敦賀発電所2号炉
「敷地の地形，地質・地質構造について」
に関する審査資料の記載の不備について
（補足説明資料1　個々の記載の不備の具体的内容・類型化）
印刷の誤り　第758回審査会合（令和元年8月23日）

令和元年10月11日

日本原子力発電株式会社

連続性評価の具体的プロセス(原子炉補機冷却海水取水路等，起点破砕部：H27-Br-2，①)

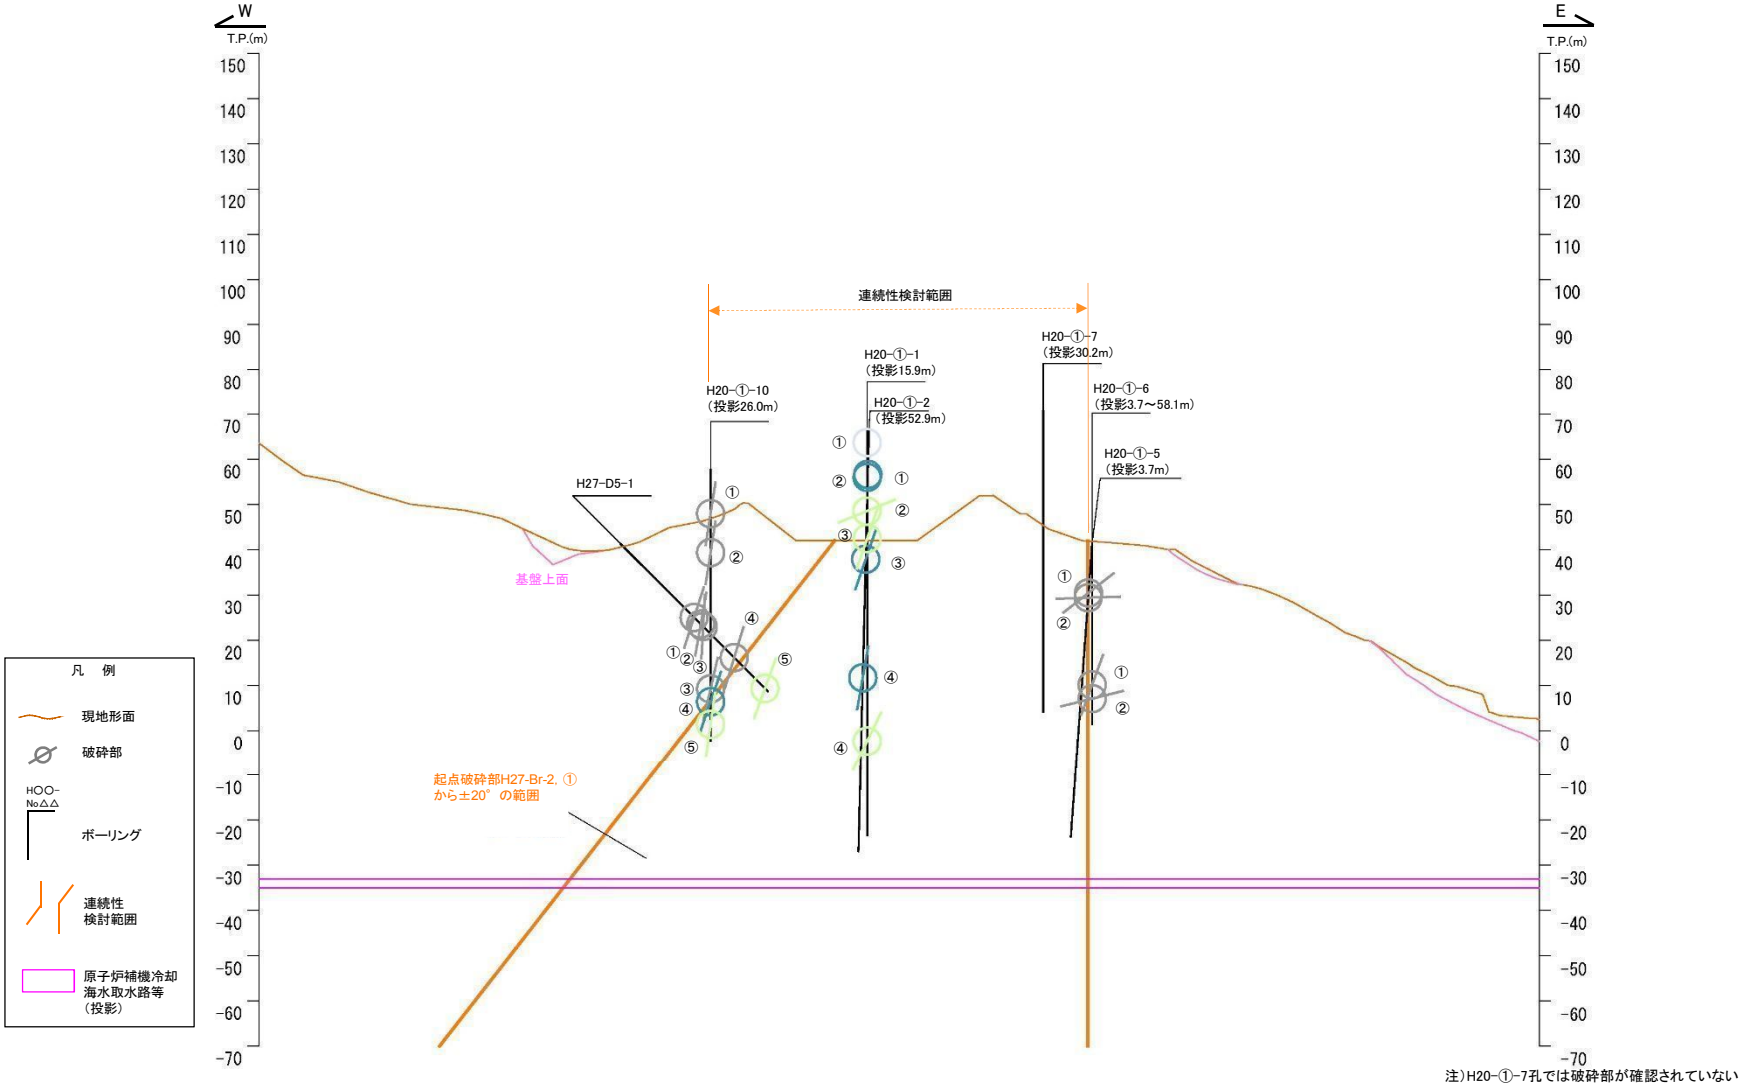
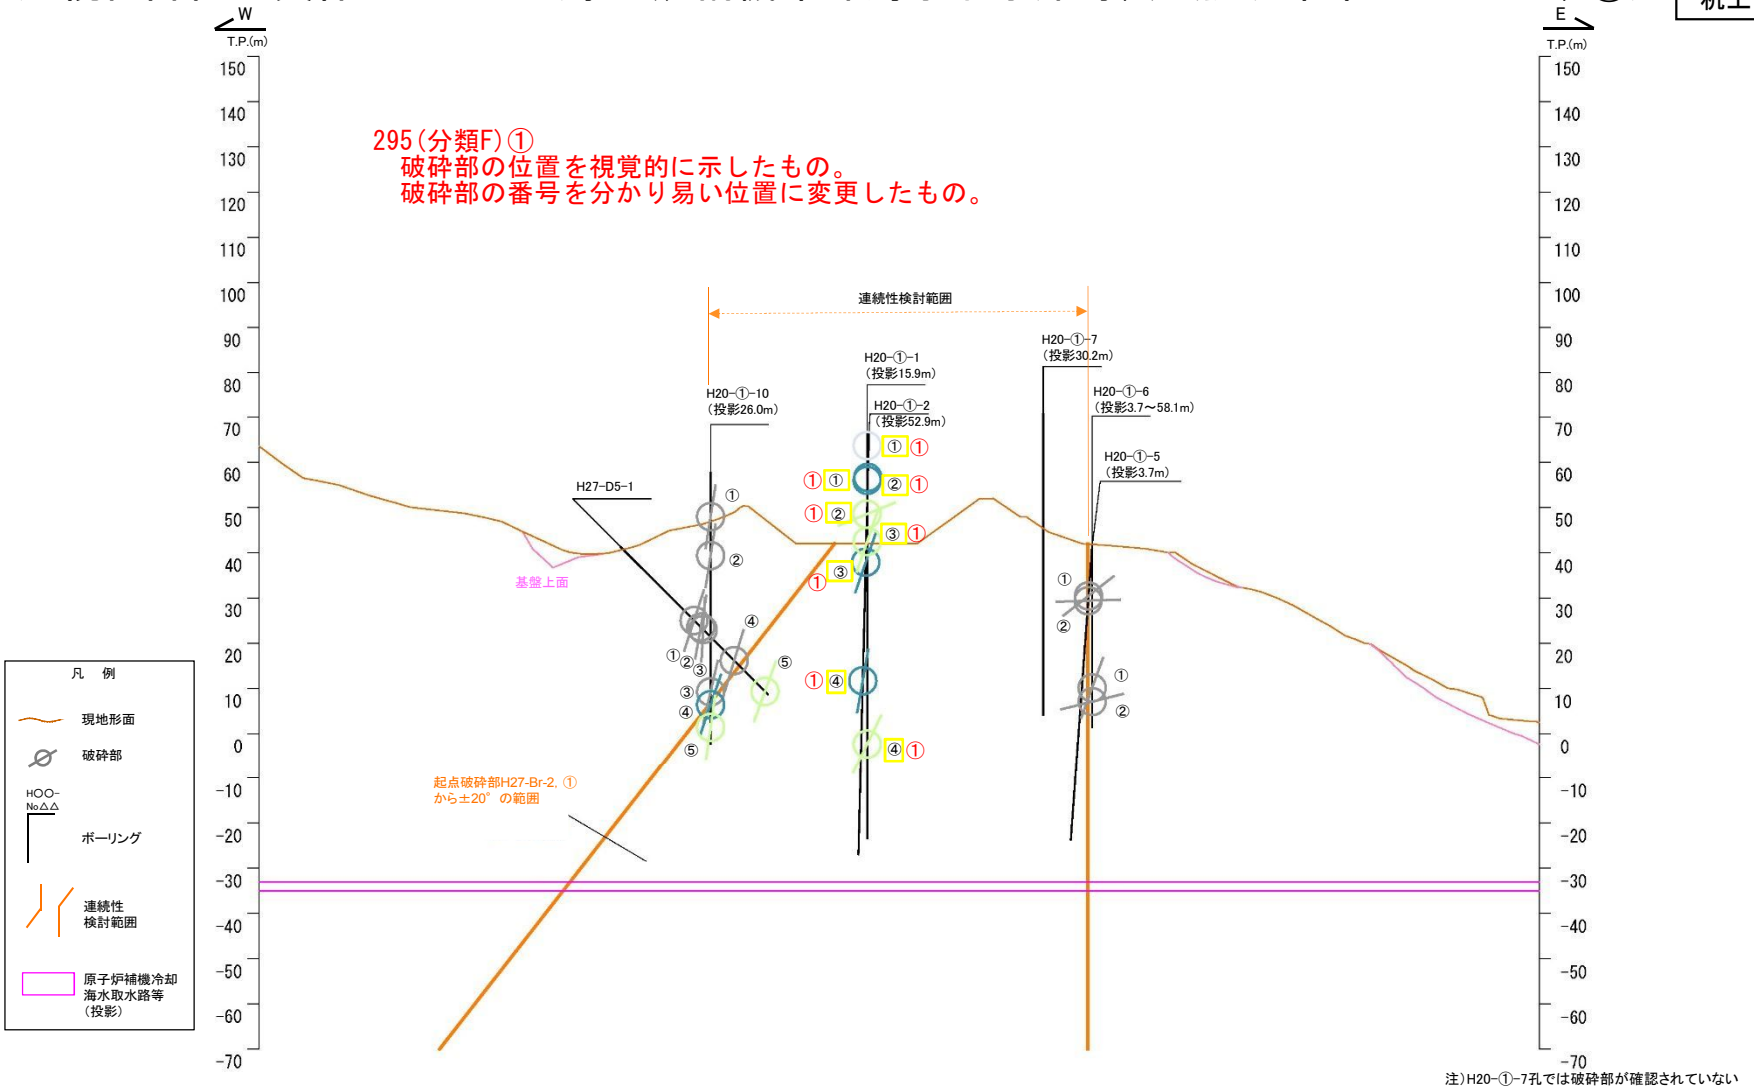
295(分類F)①
破砕部の位置を視覚的に示したもの。
破砕部の番号を分かり易い位置に変更したもの。

連続性評価の具体的プロセス(原子炉補機冷却海水取水路等，起点破砕部：H20-④-1，①)

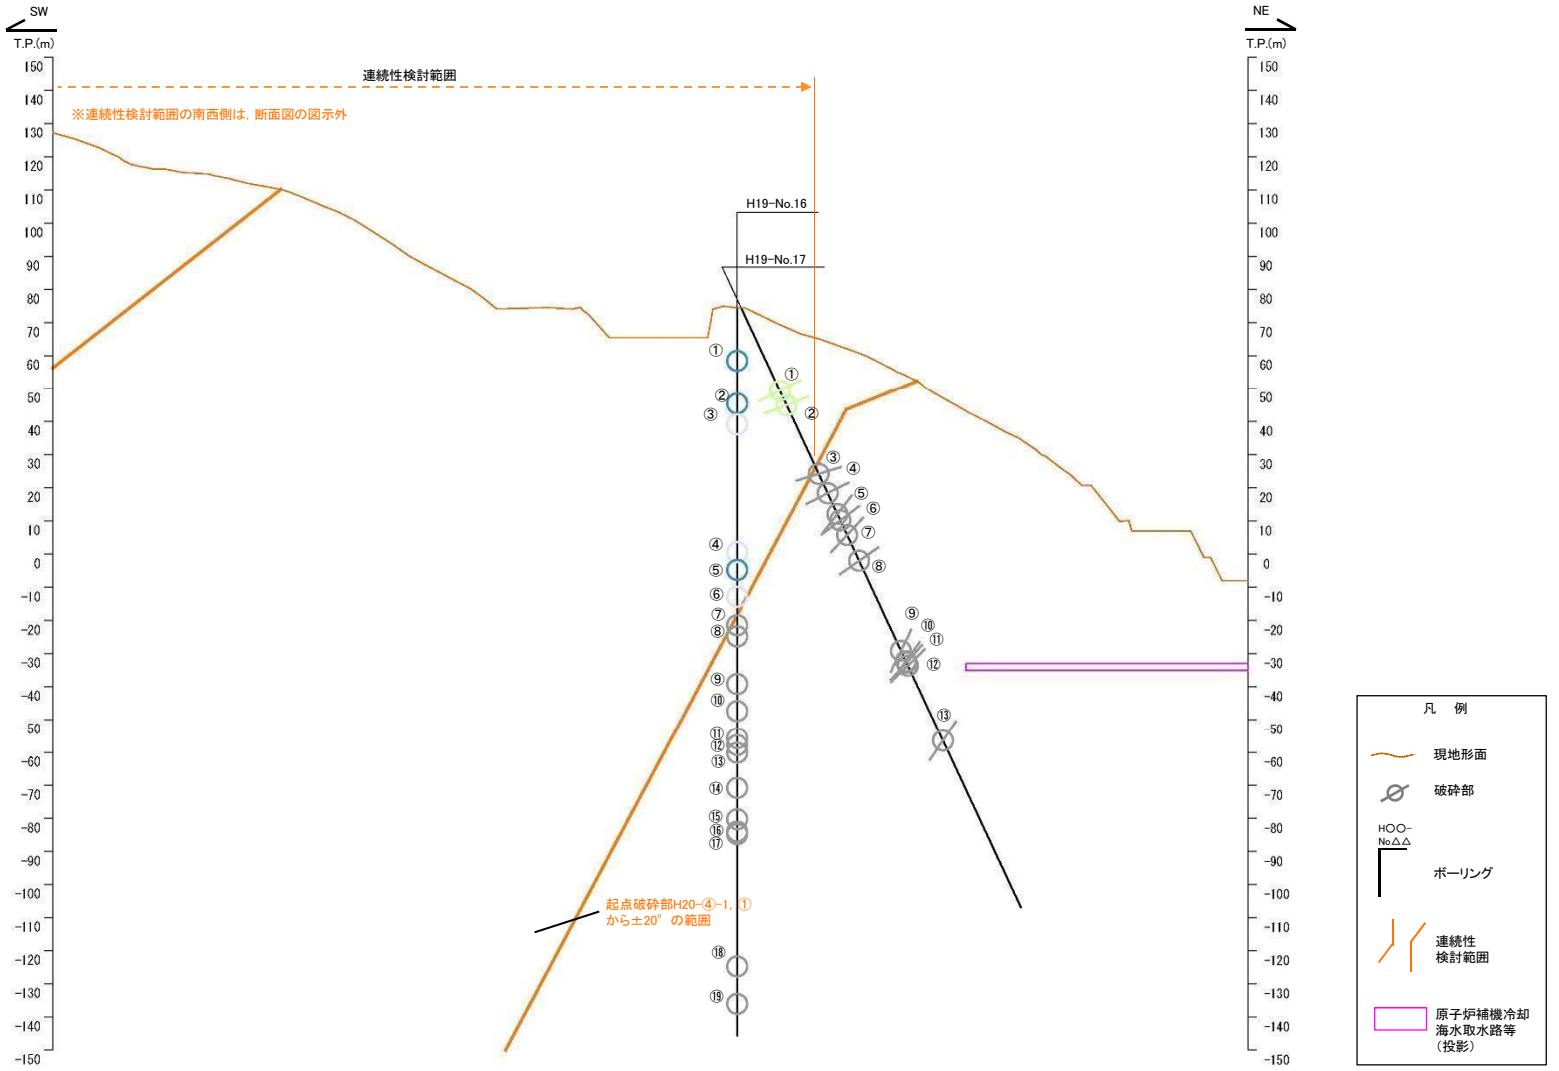
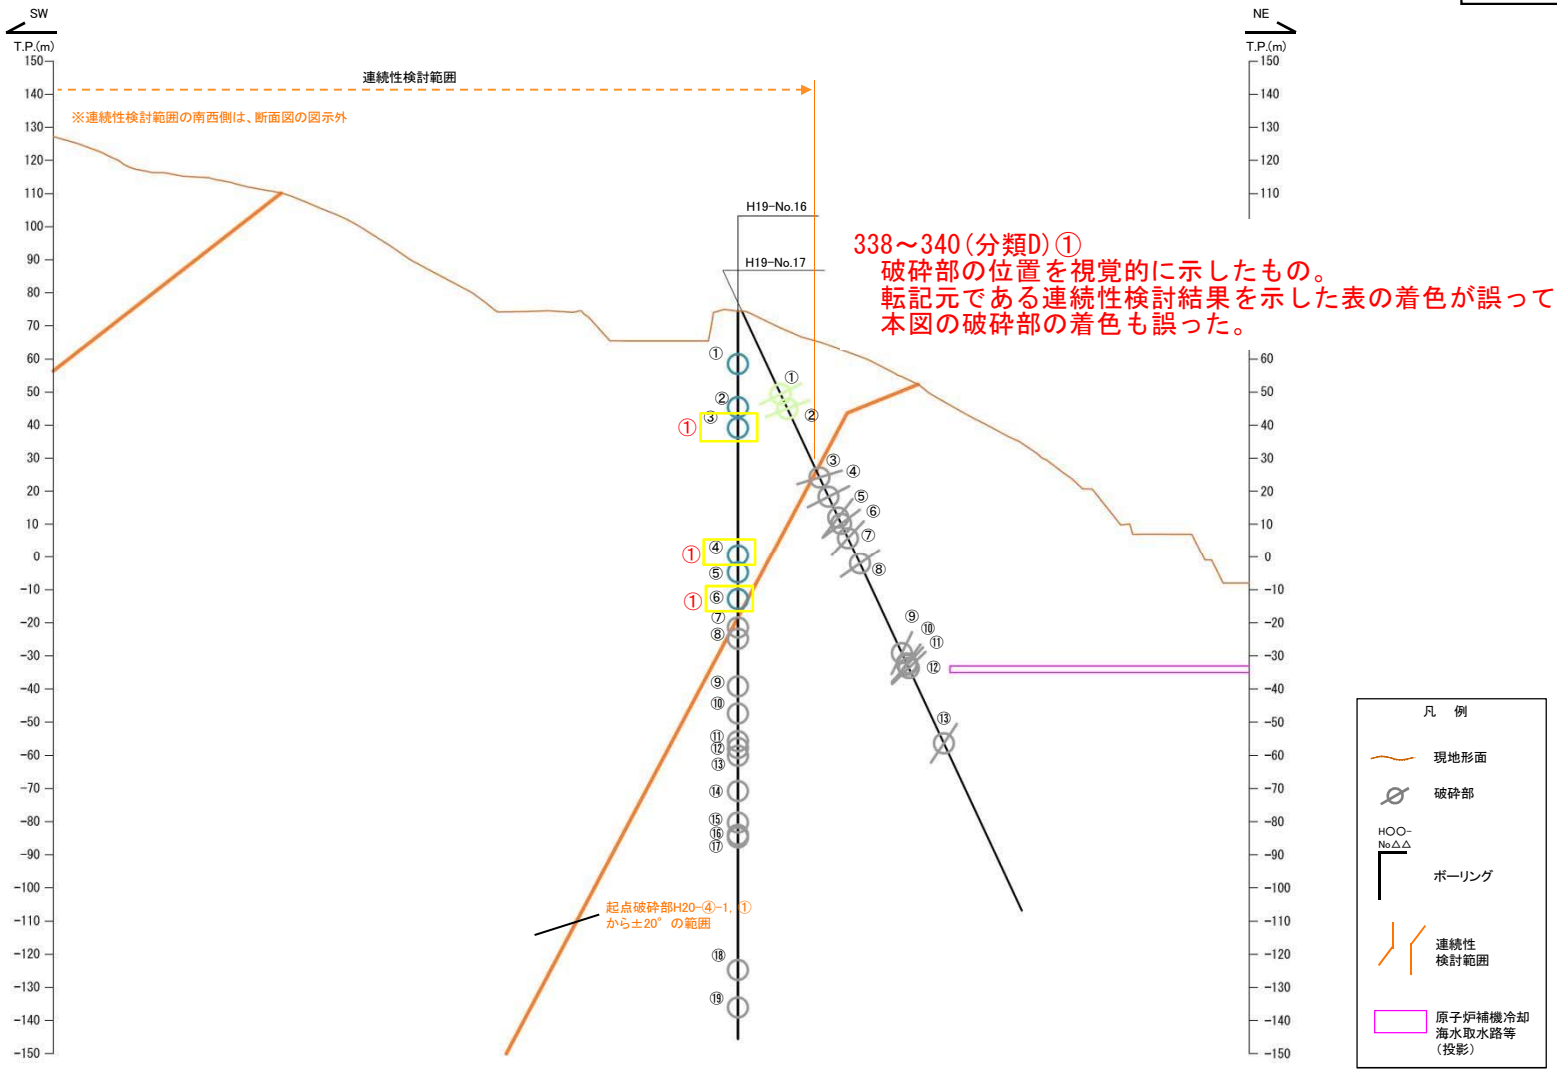
338～340(分類D)①
破砕部の位置を視覚的に示したもの。
転記元である連続性検討結果を示した表の着色が誤っていたため，本図の破砕部の着色も誤った。

連続性評価の具体的プロセス(原子炉補機冷却海水取水路等，起点破砕部：H20-③-1，③)

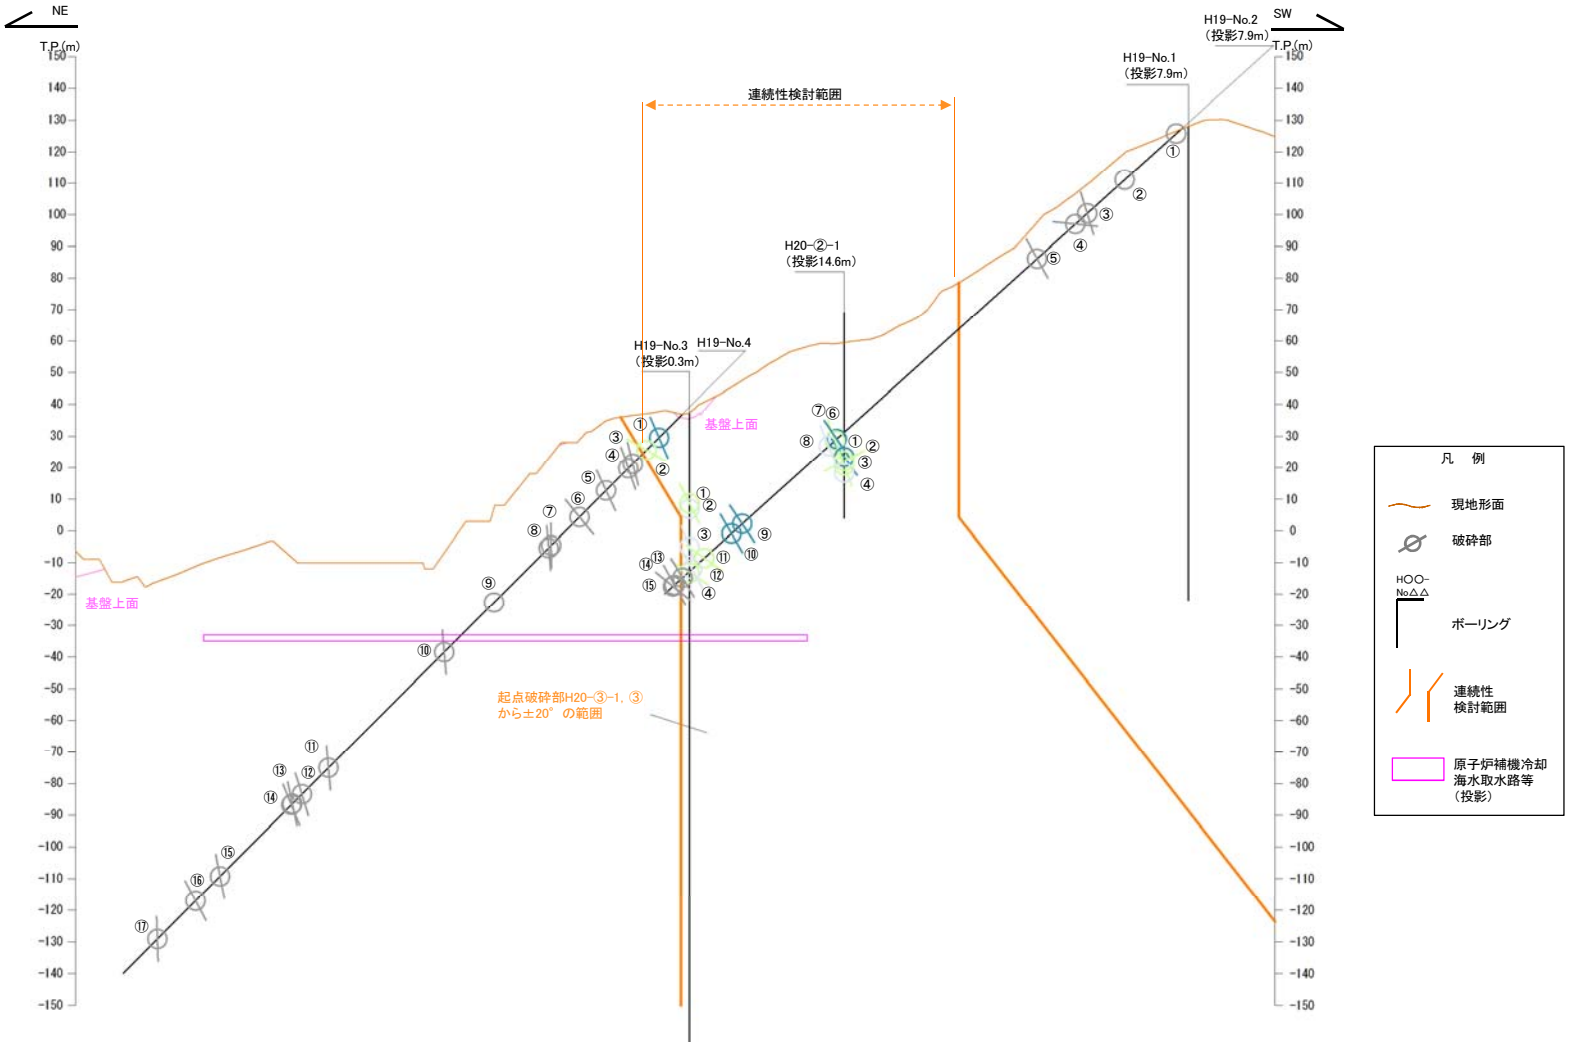
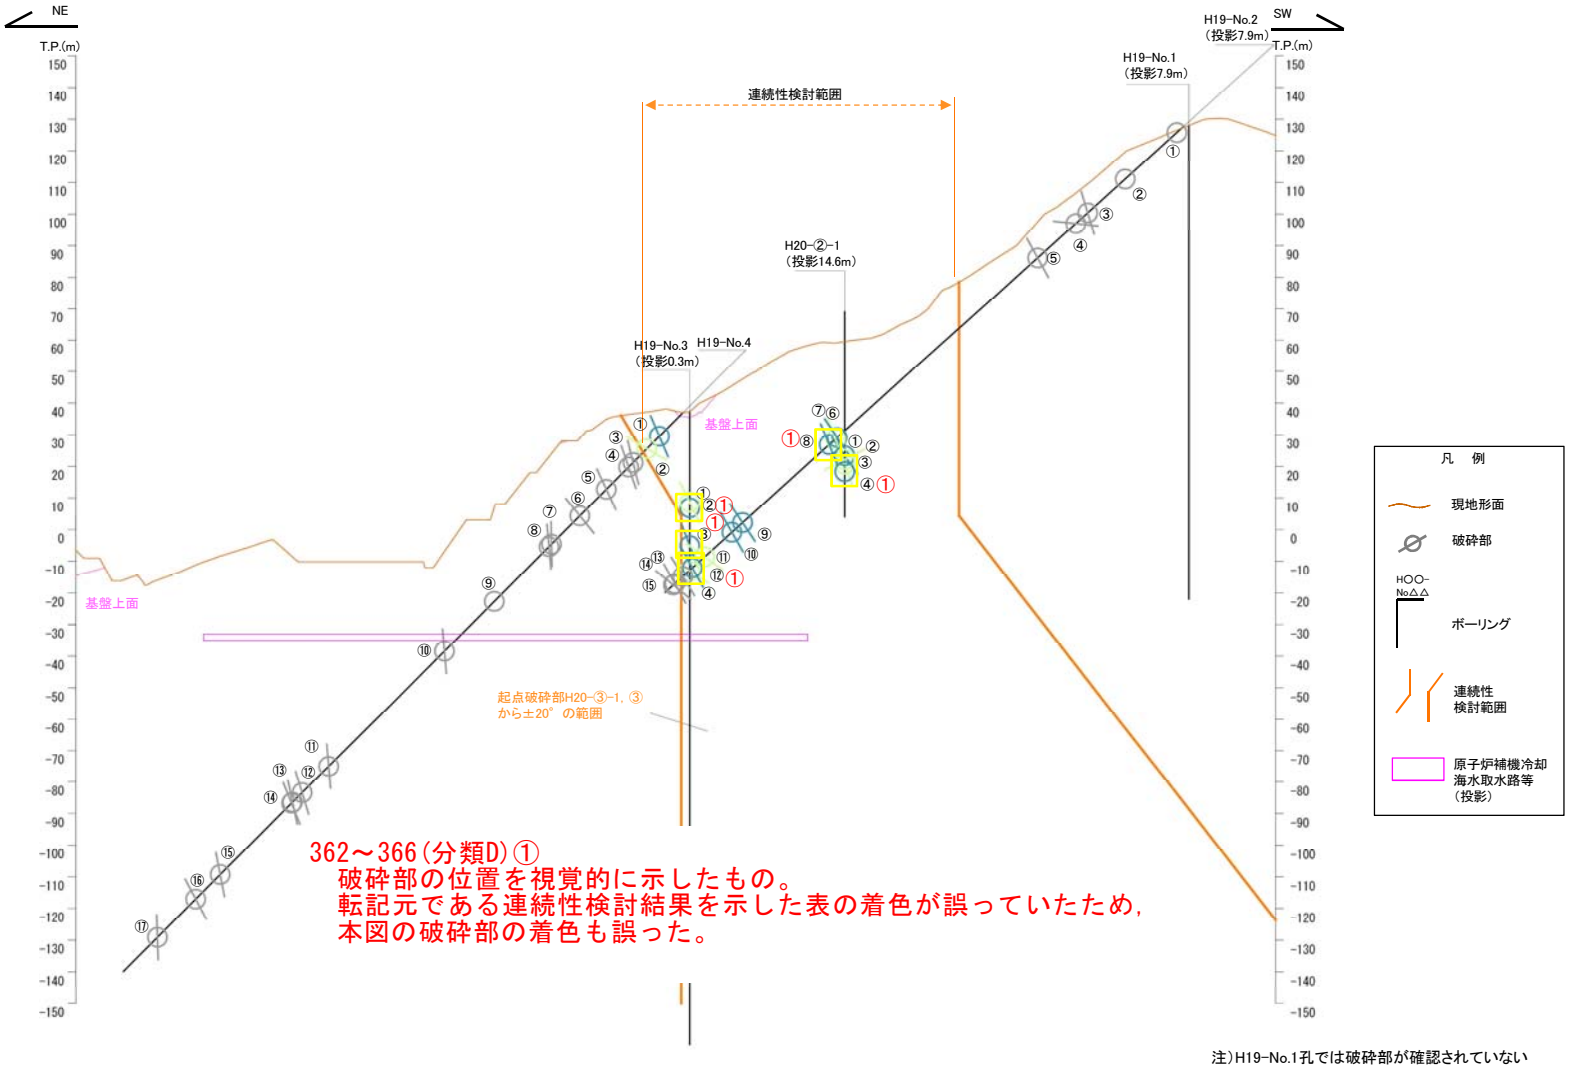
362～366(分類D)①
破砕部の位置を視覚的に示したもの。
転記元である連続性検討結果を示した表の着色が誤っていたため，
本図の破砕部の着色も誤った。
